Differenze tra 1MG3F rel.01 e 1MG3F rel.02

Nell'aggiornamento hardware della scheda espansione 1MG3F, utilizzata nei prodotti Qmove+, si sono introdotte le seguenti differenze tecniche:

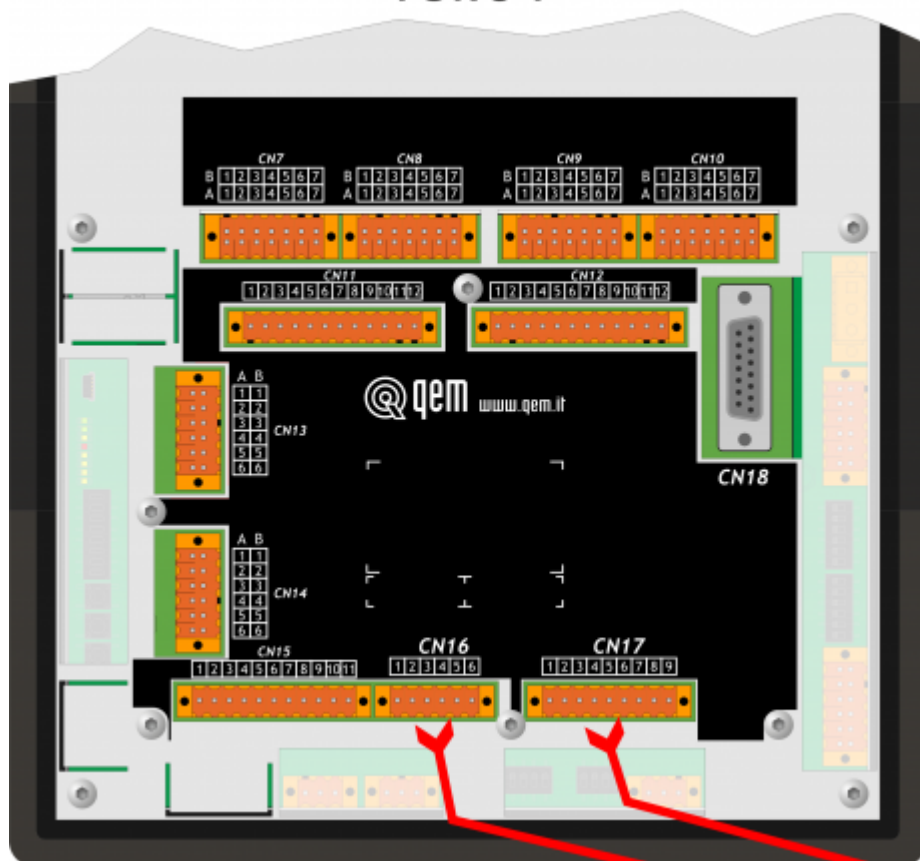
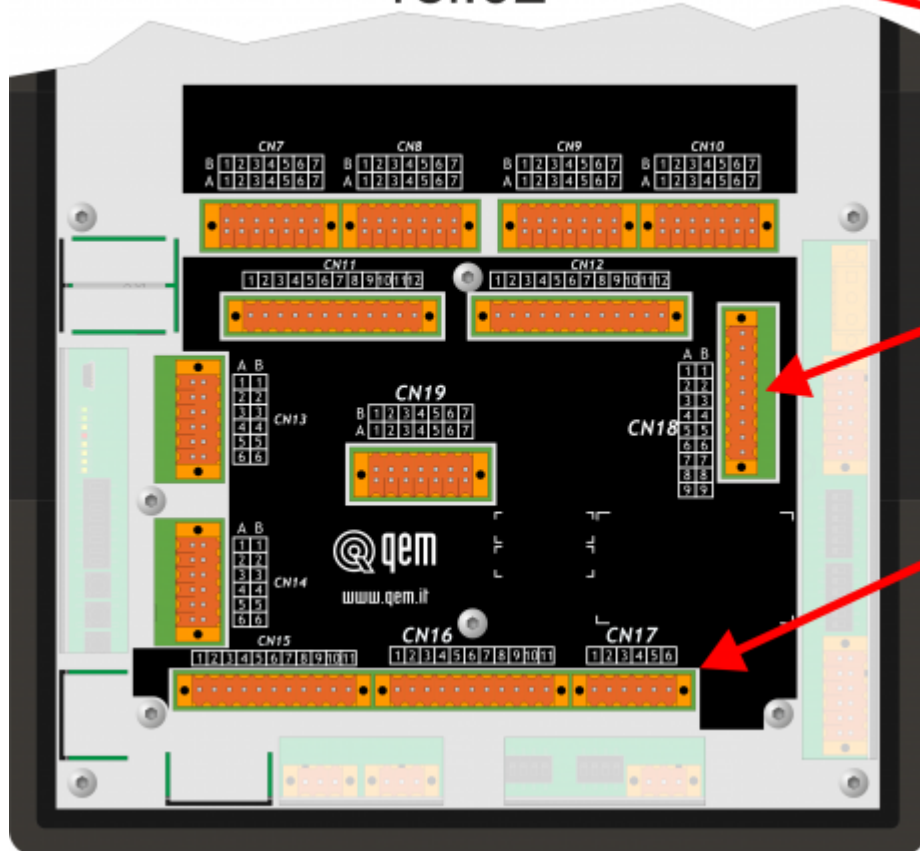
- Aggiunte nr. 8 uscite statiche ¹⁾
- Aggiunti nr. 2 ingressi per encoder SSI. ²⁾
- Aggiunti nr. 2 ingressi analogici. ³⁾
- Eliminato il connettore per collegamento a pulsantiere

Di conseguenza i connettori delle uscite analogiche e degli ingressi analogici, sono stati rinominati, oltre che spostati fisicamente di posizione.

NOTA: Le caratteristiche elettriche e la piedinatura dei morsetti non cambia.

1MG3F rel.01		1MG3F rel.02	Descrizione
CN16	→	CN17	4 uscite analogiche +/-10V, 16bit
CN17	→	CN18	2 ingressi analogici 12bit
CN18	→	eliminato	Tastiera remotate
---	→	CN19	Ingressi per 2 encoder SSI
